# 新竹縣政府工程查核代表照片表

工程名稱：新埔鎮洗衫窟生活環境營造工程

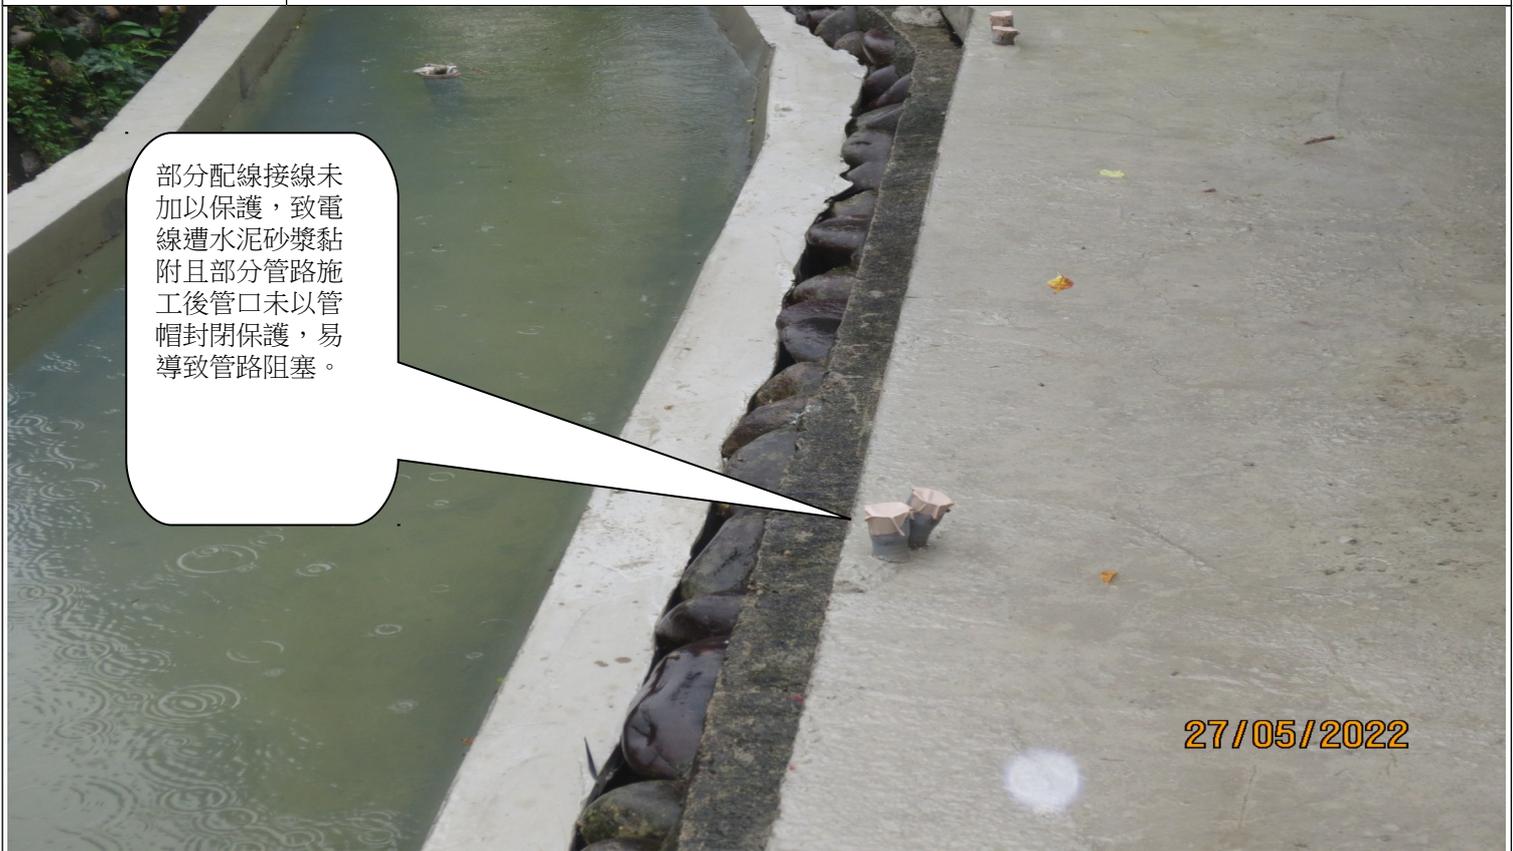
部分配線接線未加以保護，且部分管路施工後管口未以管帽封閉保護，易導致管路阻塞。

部分配線接線未加以保護，且部分管路施工後管口未以管帽封閉保護，易導致管路阻塞
